アグリヒルズ・ソーラー山都発電事業

環境影響評価準備書

補足説明資料

山都太陽光発電所合同会社

図 11(1) 対象事業実施区域及びその周囲の標高区分（丸山団地）

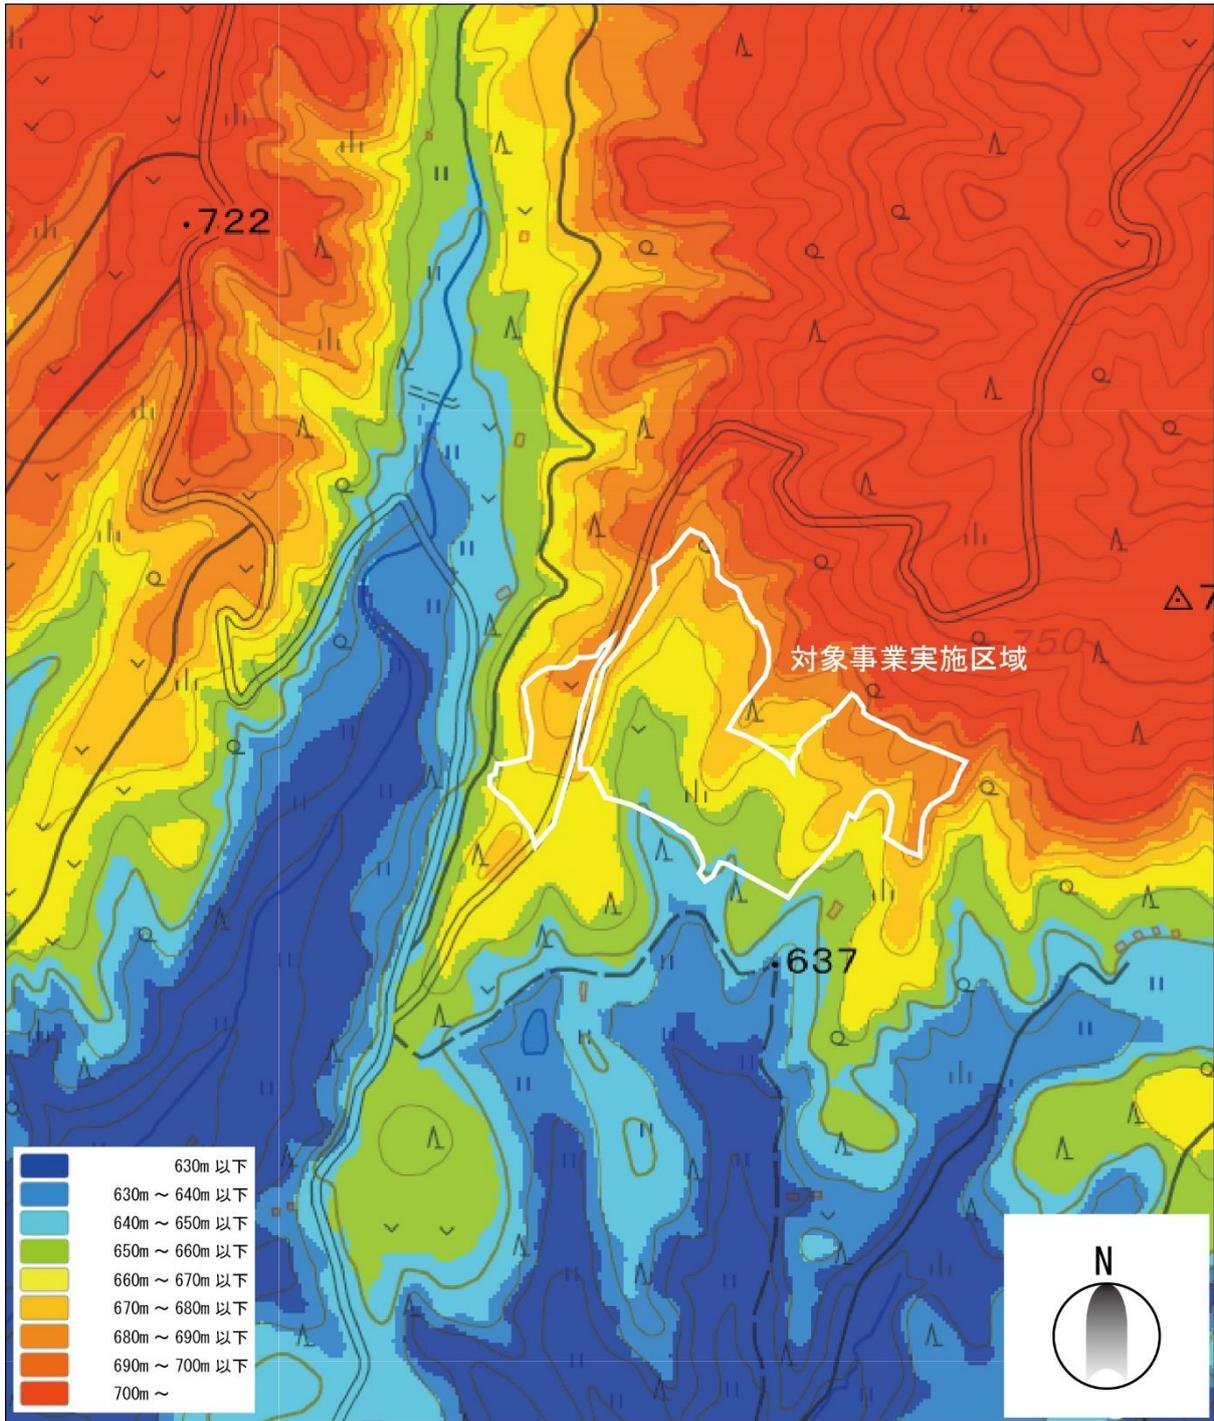
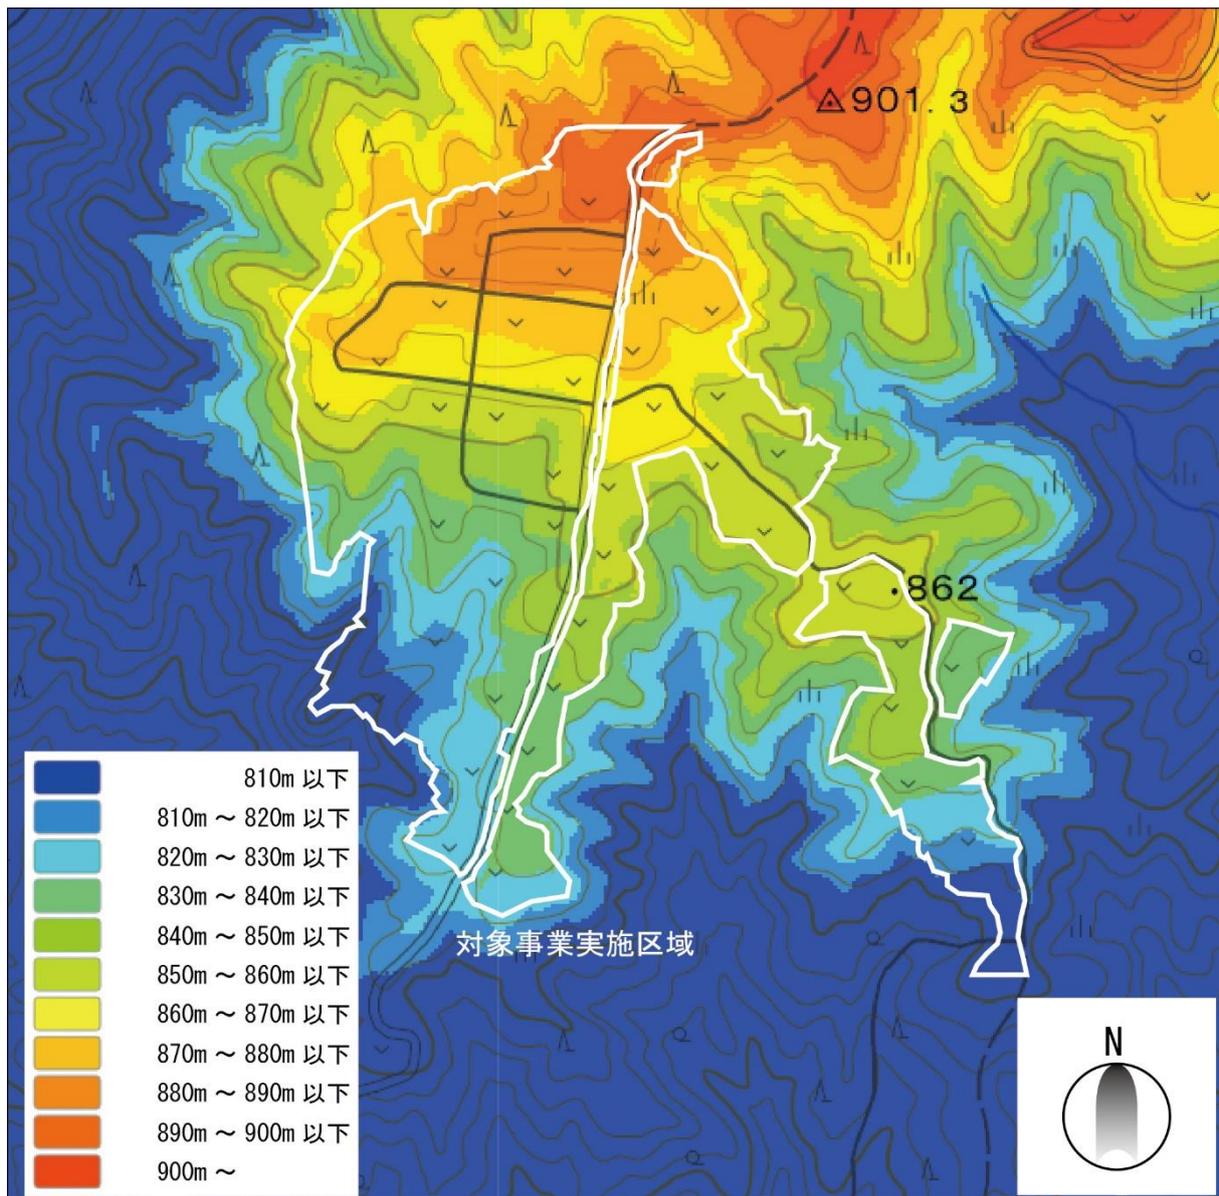
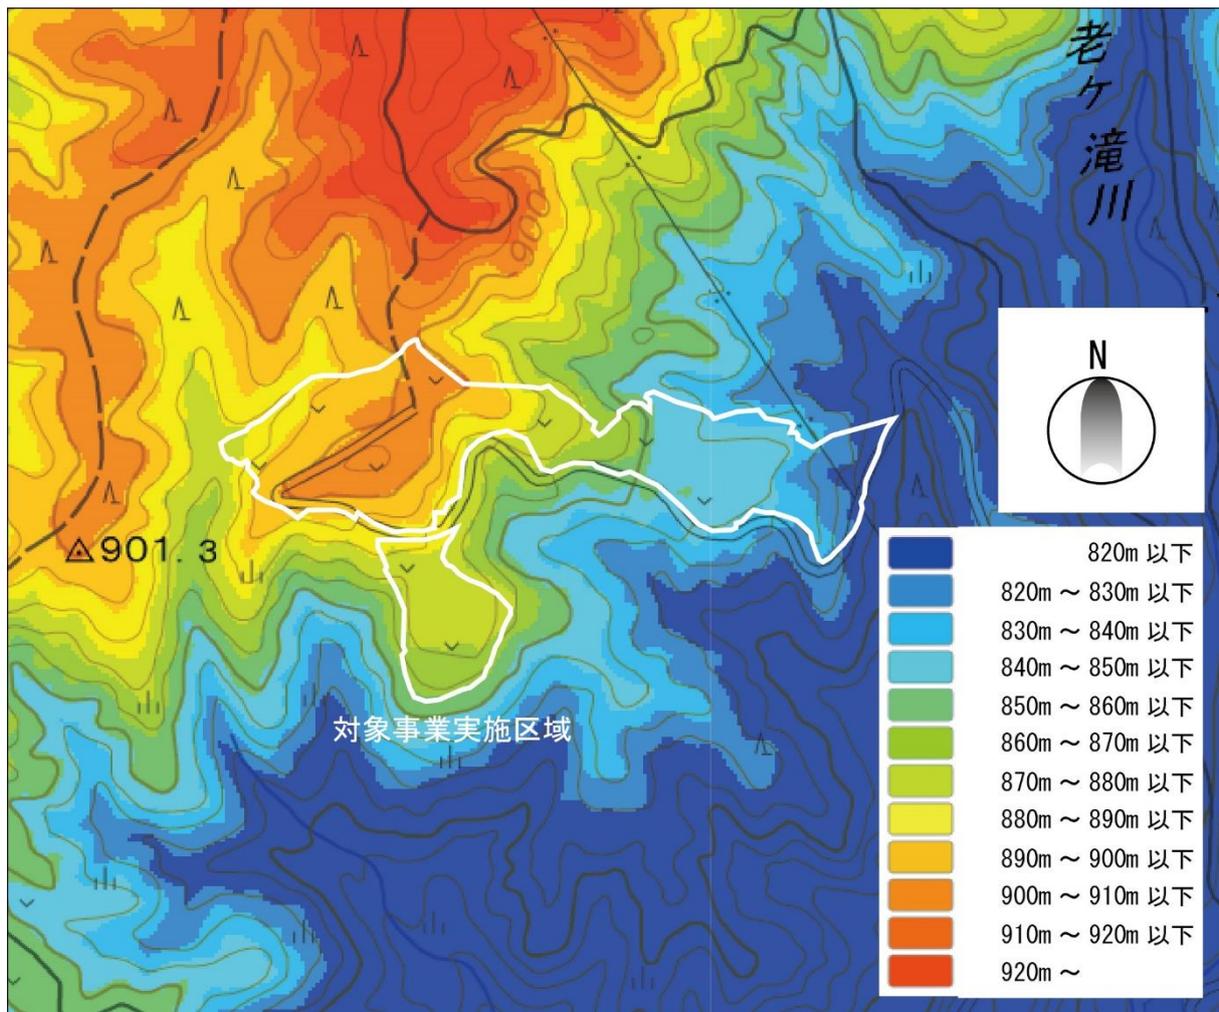
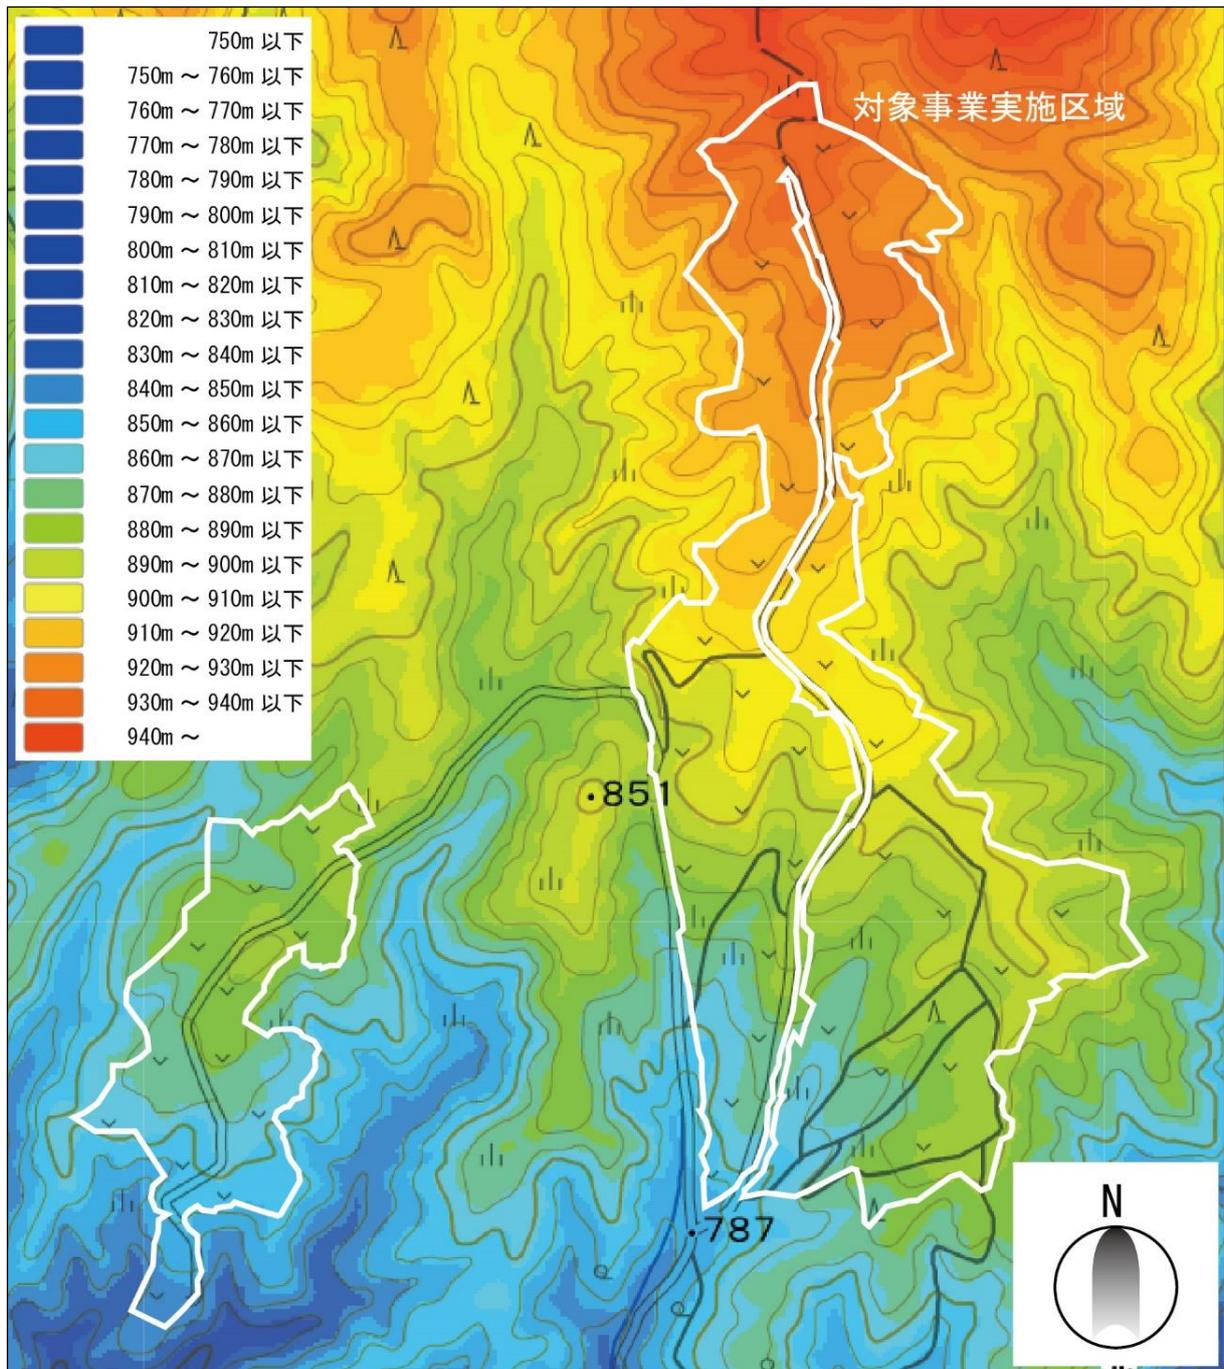
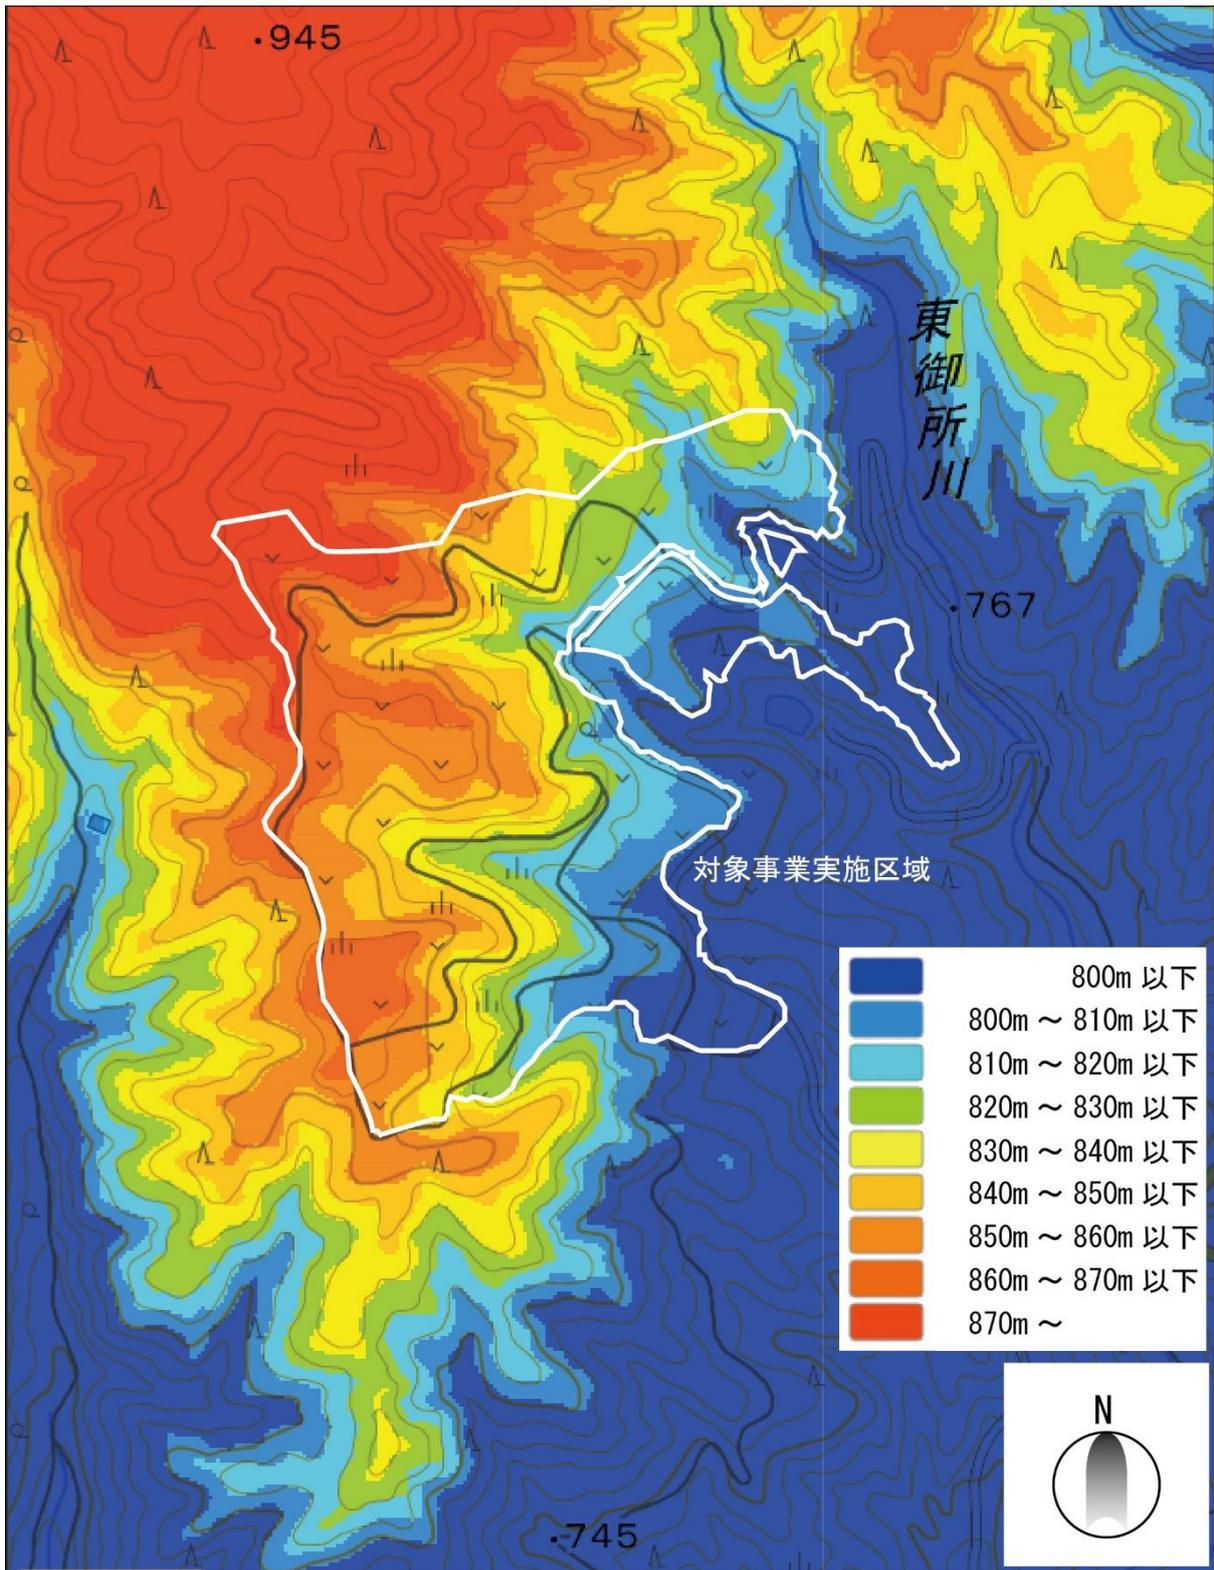
- ①沈砂柵からの排水は草地や山林の中で自然に地下浸透させるとあります。沈砂柵からの排水量はどの程度を見積もっているのでしょうか？また排水による濁りや浸食など排水処理方法についてはどのようにお考えでしょうか？
- ②既設水路の役割や構造及び集水・排水方法がよく分からないので写真等を使ってご説明ください。
- ③各団地の対象事業実施区域内を対象として、集水域を示してください。
- ④既設水路は農業用に造られた物であり、太陽光発電所にとって必ずしも適切な配置となっていない可能性があります。本事業にとって必要な排水設備とはどのようなものとお考えでしょうか。既存設備をどのように活用する予定かも含め、排水処理計画をお示し下さい。

- ② 既設水路は、約 30 年前に新規造成された農地（対象事業実施区域）内の排水を対象に設置されたものと考えられます。本事業では水路の補修、清掃を行い、排水機能（役割）を復旧し、使用します。既設水路（道路の側溝、団地内の水路）は、U形側溝の規格品が使用されています。既設水路の構造・サイズは表 4 及び図 10 に示すとおりです。
- ③ 対象事業実施区域のうち、柿原団地、高塚団地、西谷団地は、当時の山林・原野の尾根筋を平坦な台地上の農地（畑地）に造成したことから、周りから雨水が流入（集水）するような地形にはなっておりません。国土地理院の電子地形図に農地の形状が厳密に反映されているか否かは不明ですが、電子地形図から標高区分図を作成すると図 11 のようになります。
- ④ 前述のとおり、本事業では造成工事を行わず、舗装や土質改良等を行わず草地の状態です。太陽光パネルを設置します。また、現地での雨水流出量実験の結果（表 3）からも、雨水の流出量を大きく変化させるものではないと考えております。なお、対象事業実施区域では、道路に水路兼用道路・道路側溝として排水施設が整備されており、道路内のグレーチングの横断側溝で雨水をとらえ、谷部に流出させます。一方で、この側溝及び横断側溝は管理が悪く土砂が堆積しており、その機能が十分発揮されていないため、本事業で側溝の清掃を行い、補修することで雨水排水機能を回復させる計画です。

図12 フェンスの設置イメージ図

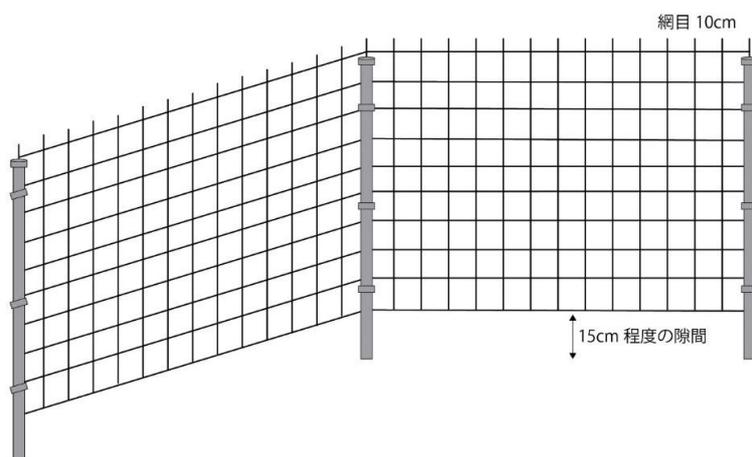
対象事業実施区域内への立ち入りを防止するための具体的な方策について教えてほしい。

対象事業実施区域の境界部には、イノシシ、ニホンジカの侵入防止のためのフェンスを設置します。フェンスは、中型哺乳類は通過できるように地面との間に15cm程度の間隙を設けることとしています。なお、フェンスは高さ1.5m、網目は10cmのものを採用する予定です。

図15 雨水流出量実験の前日・当日の時間雨量（山都雨量観測所）

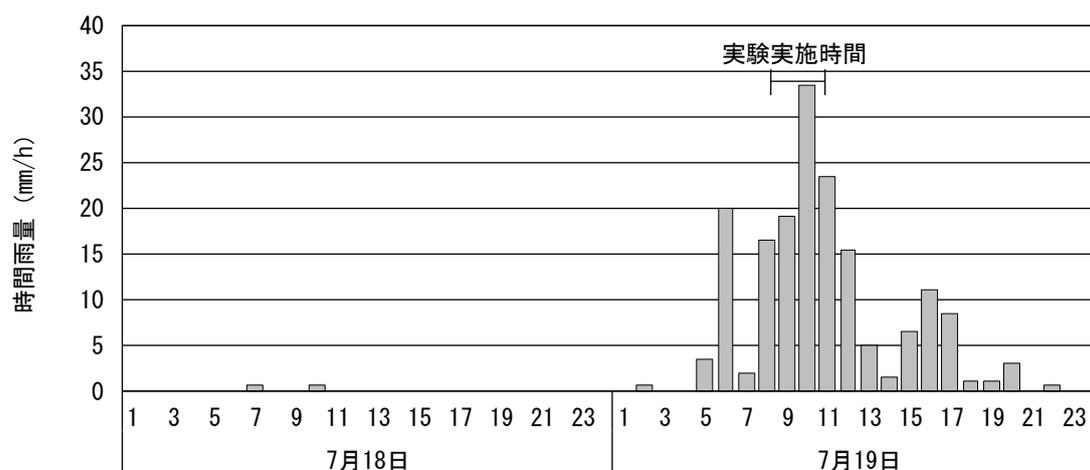
方法書に対する県知事意見を受け、雨水浸透能に関する野外実験がなされている。浸透能は、土壌水分量に大きく依存すると思う。実験の数時間前までの降水量のデータは図12.1.2-11に示されているが、実験の数日前までにまとまった降水はなかったのか。

雨水流出量実験は、梅雨の末期に行いました。当時の気象台の雨量データ（山都町）を確認したところ、5日前で43mm、10日前で82mmとまとまった雨量となっており、現地の土壌水分量も多かったと考えられます。
